青冈县中心城区兴隆大街与新怡路交叉口
广场(R-19 地块)规划调整报告
(公示稿)

青冈县人民政府

专家评审意见单

专家意见回复及修改说明

R-18 地块控制性详细规划

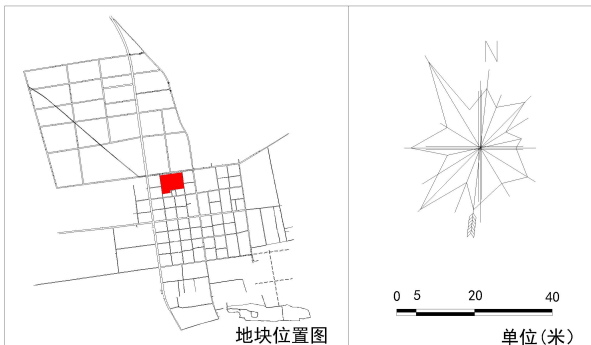
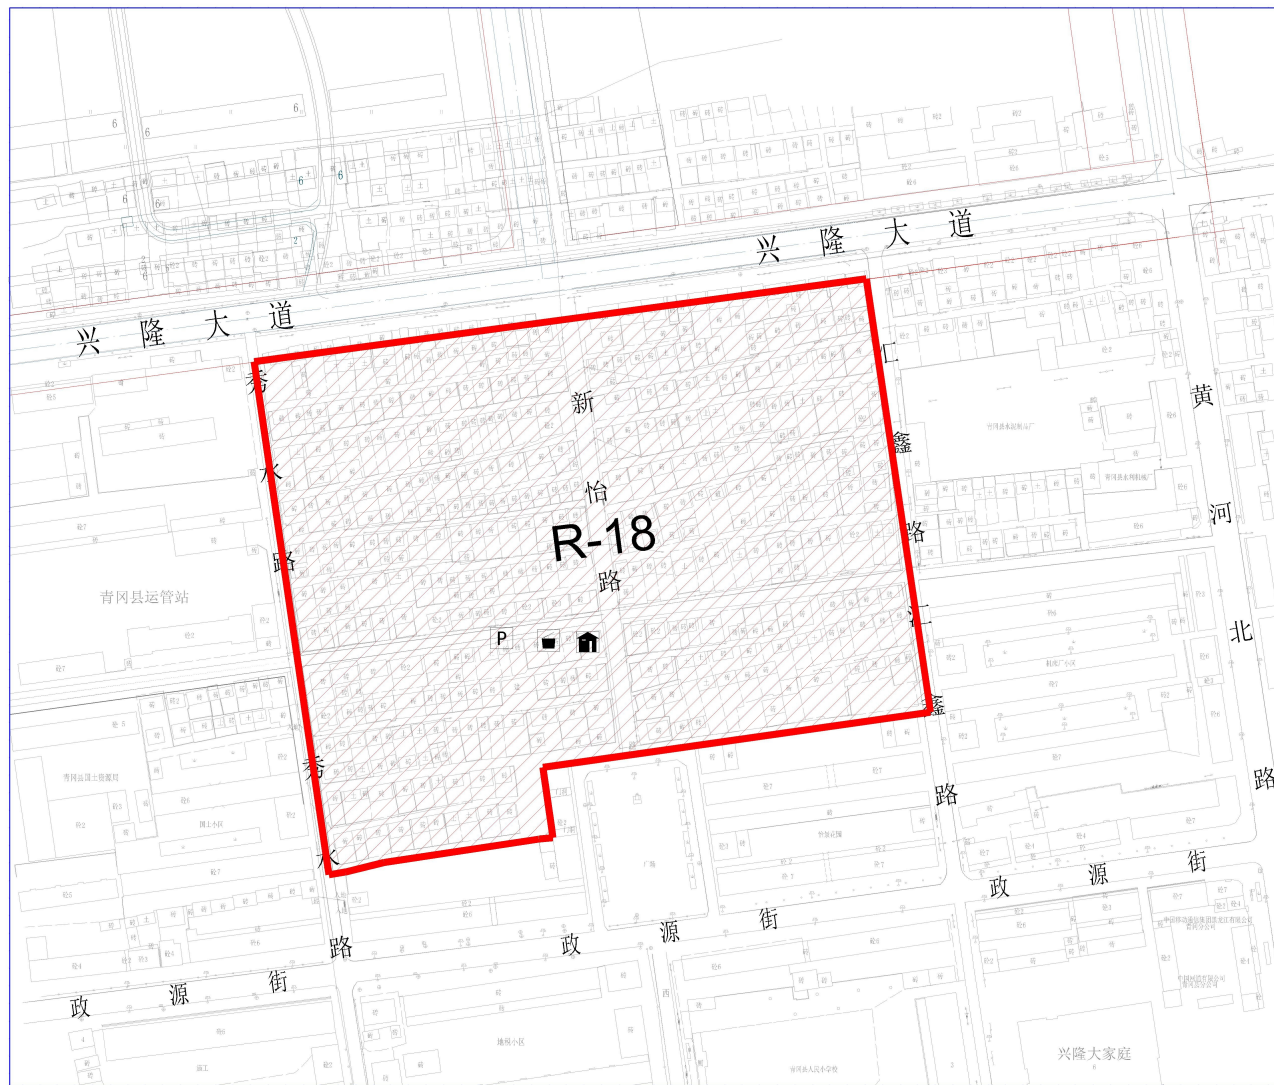
姓名	徐健	职称或职务	高级工程师 注册城乡规划师
单位	浙江省水利水电勘测设计院有限责任公司		
项目名称	青冈县中心城区兴隆大街与新怡路交叉口广场（R-19地块）规划调整报告		
评审意见			
具体意见	<p>1、第三页地块调整依据和原则中，《国土空间调查、规划、用途管制用地用海分类指南》（2003年11月）应更正为2023年；</p> <p>2、《社区生活圈规划技术指南》应标注年份；</p> <p>3、本次调整地块沿用R-18地块控制性详细规划，应在R-18地块控制性详细规划当中示意出本次R-19调整地块的范围。</p>		
评审结论	原则同意 徐健

5、本次调整地块沿用 R-18 地块控制性详细规划，应在 R-18 地块控制性详细规划当中示意出本次 R-19 调整地块的范围。

答复：已在图中增加示意。
